OPS.DAG.26.8.2018.MK

Dotyczy: **postępowania o udzielenie zamówienia publicznego pn. "Docieplenie i izolacja ścian fundamentowych, osuszanie ścian w budynku przy ul. Walecznych 59 w Warszawie" Nr OPS/DAG/1/2018**

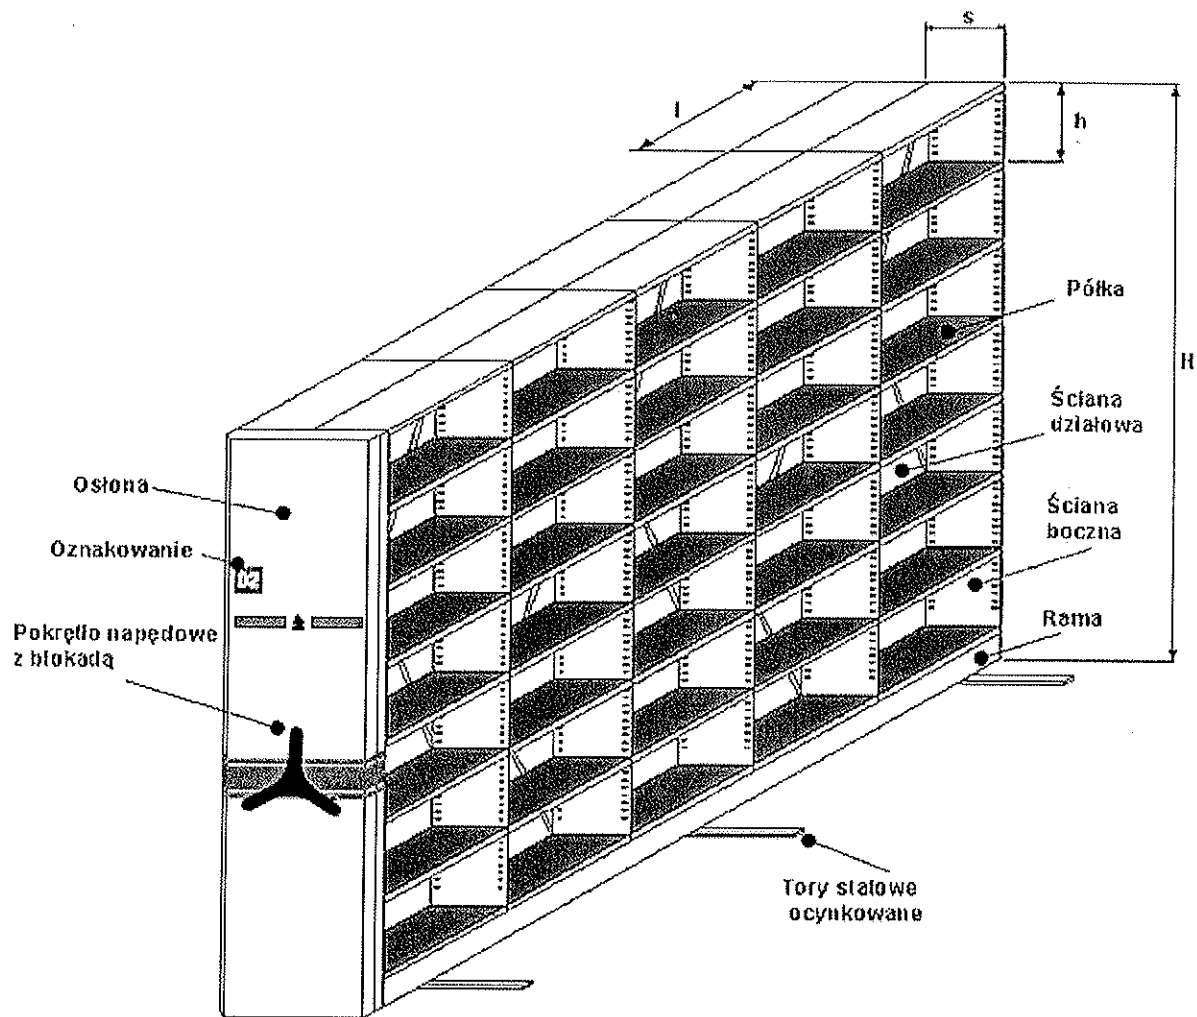
2. Prosimy o doprecyzowanie zapisów związanych z montażem regałów na torach jezdnych w pomieszczeniach składnicy akt. Jakież to mają być regały ? Jakież mają mieć wymiary? Jakież parametry mają mieć tory jezdne ?

W pomieszczeniach składnicy (o powierzchni 15 m² , 20,8 m² , 11,9 m² i 14 m²) należy zamontować wykorzystując maksymalnie powierzchnię regały przesuwne o następujących parametrach

- długość półek 95-120 cm
- głębokość półki -30 cm
- odstęp między półkami 35 cm
- ilość półek w pionie 4 lub 5 + 1 kryjąca

- grubość półki 3 cm
- obciążenie półki 80 kg
- mocowanie półek na zaczepach co 30 mm
- ściany działowe stężenia krzyżowe + tylnia listwa zapółkowa
- wysokość regałów 171 cm
- szyny jezdne nawierzchniowe z obustronnymi najazdami

Zamawiający referencyjnie wskazuje regały przesuwne firmy P.P.H „ROL-MOT” Spółka z o.o. z przykładową aranżacją pomieszczeń i wyglądem regału w załączeniu
